Nota van beantwoording  
zienswijzen

bestemmingsplan  
Bloementuin

*Versie: April 2022*  
*Afdeling Ruimte*  
*Zaaknummer gemeente Teylingen:*  
*Z-21-170392*

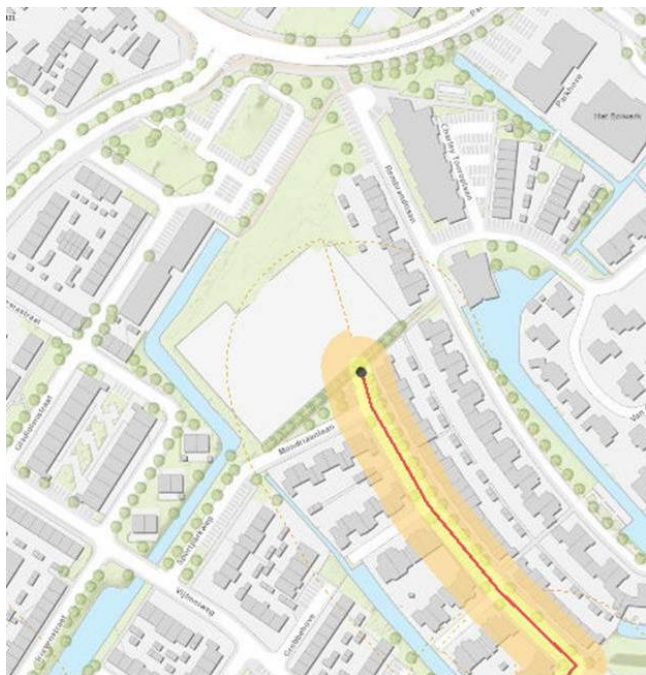
In de toelichting van het ontwerpbestemmingsplan is een toelichting gegeven op de aanwezige duikers. Als visuele ondersteuning wordt gebruik gemaakt van een afbeelding. Echter, in deze afbeelding zit een fout. De duiker die met A wordt aangegeven betreft geen duiker met een inlaatfunctie. Aan beide zijden van de water is er sprake van boezemwater. De duiker welke wel een inlaatfunctie heeft is in de onderstaande afbeelding weergegeven als de zwarte pijl ten oosten van duiker B. Verzocht wordt om de afbeelding in de toelichting te vervangen door de juiste versie.

In paragraaf 5.9 van het bestemmingsplan wordt de afbeelding aangepast conform het voorstel.
